**Avis délibéré de la Mission régionale
d'autorité environnementale de Bretagne sur
le projet d'extension du parc d'activités du Bois de Teillay
sur les communes de Janzé, Amanlis et Brie (35)**

n°MRAe 2021-009176

Avis délibéré n° 2021APB45 du 4 octobre 2021

Zoom sur les zones humides identifiées sur la tranche I

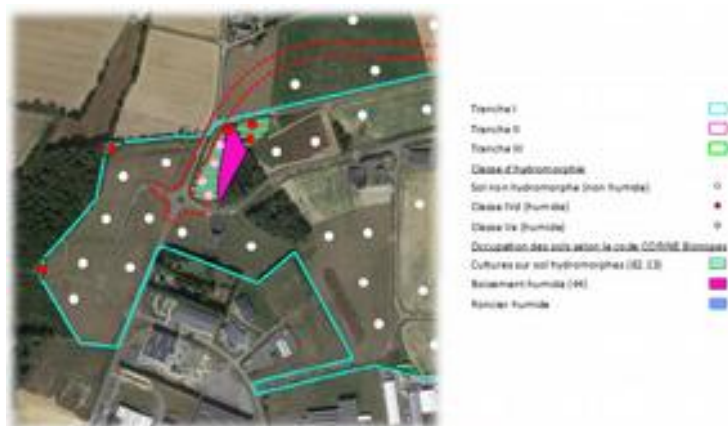
12 300 m² de zones humides ont été recensées, essentiellement dans le périmètre de la tranche 1, et font toutes l'objet d'un évitement. Le barreau routier qui devrait s'implanter en limite ouest de la principale zone humide intercepte, à hauteur du giratoire ouest, le sens d'écoulement des eaux pluviales et est par conséquent susceptible de nuire à l'alimentation et au fonctionnement de cette dernière.

L'Ae recommande de compléter l'analyse du fonctionnement et de l'alimentation de la zone humide à proximité du giratoire ouest, et d'adapter en conséquence la démarche visant à éviter, réduire ou à défaut compenser sa dégradation.
